Dotyczy: postępowania nr ZP/36/PN/2024 pn. 03940 Budowa trasy tramwajowo-autobusowej od przebudowywanej pętli Sępolno (węzeł przesiadkowy) do nowej pętli Swojczyce (węzeł przesiadkowy).

Zamawiający działając na podstawie art. 135 w zw. z ust. 6 ustawy z dnia 11 września 2019 roku Prawo zamówień publicznych (t.j. Dz. U. 2024 poz. 1320) zwanej dalej ustawą, udostępnia treść zapytań wraz wyjaśnieniami oraz na podstawie art. 137 ust. 1 ustawy zmienia treść Specyfikacji Warunków Zamówienia w następujący sposób:

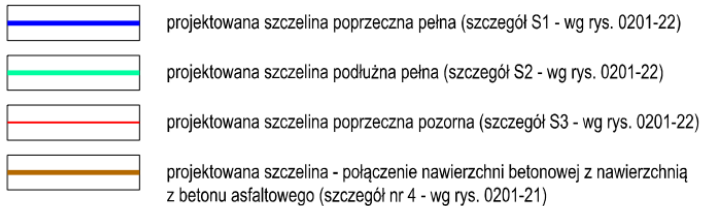
Drogi: Brak STWiORB D-04.02.02 przywołanej przy pozycji 122,127,132,134,167,169,185. Prosimy o

uzupełnienie.

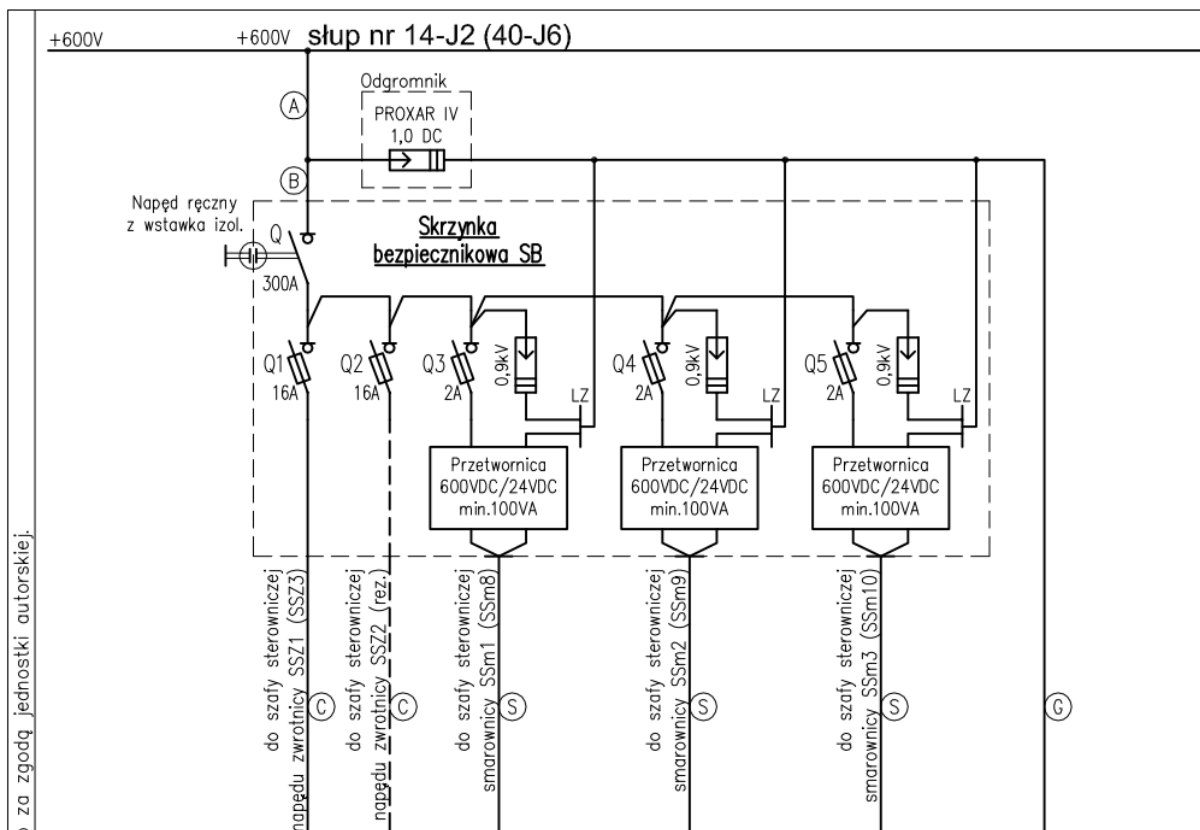
Dot. b. torowa - wg PW torowisko klasyczne w łuku o promieniu równym 25m zostało zaprojektowane na podkładach strunobetonowych z przytwierdzeniem typu SB. Podkłady strunobetonowe (w tym PST-94M) cechują się stałym rozstawem kotew, który zapewnia wymagany prześwit toru wynoszący 1435mm. W przypadku zastosowania tego typu rozwiązania na torze w łuku o tak małym promieniu dojdzie do zawężenia prześwitu toru a w skrajnym przypadku do niemożliwości poprawnego przytwierdzenia szyn do podkładów. Przełoży się to bezpośrednio na przyspieszone zużycia eksploatacyjne szyny w łuku, które będą skutkowały koniecznością wymiany na nową w bardzo krótkim czasie. Rozwiązaniem tego problemu, jest przytwierdzenie szyn do sosnowych podkładów drewnianych. Umożliwiają one dostosowanie prześwitu toru i zapewnienie wymaganego poszerzenia toru na łuku, co przełoży się na prawidłowe funkcjonowanie układu torowego.

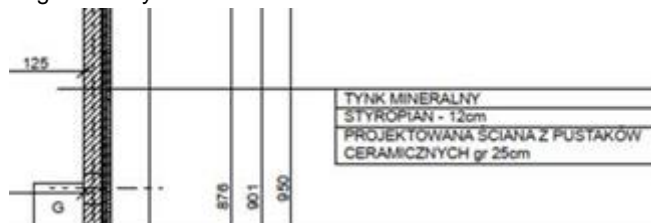
3.4.1		Budynek
49	SST-9	Ocieplenie ścian budynków płytami z wełny mineralnej - zamocowanie listwy cokołowej
50	SST-9	Ocieplenie systemowe (wyprawa tynkarska silikonowa); płyty z wełny mineralnej gr. 12 cm na ścianach
51	SST-9	Tynk elewacyjny cienkowarstwowy silikonowy na ścianach - przyklejenie siatki i otynkowanie
52	SST-9	Ocieplenie ścian budynków płytami z wełny mineralnej- przymocowanie płyt z wełny mineralnej za pomocą dybli plastikowych do ścian z betonu

53	SST-4	Malowanie elewacji farbą silikonową - wykonane ręcznie; podłoże słabo chłonna - kolor zgodnie z projektem
54	SST-9	Tynk cienkowarstwowy mozaikowy - wykonany ręcznie na ścianach - ocieplenie policzone w pozycji z izolacjami ścian fundamentowych - kolor zgodnie z projektem

- zgodnie z rysunkiem
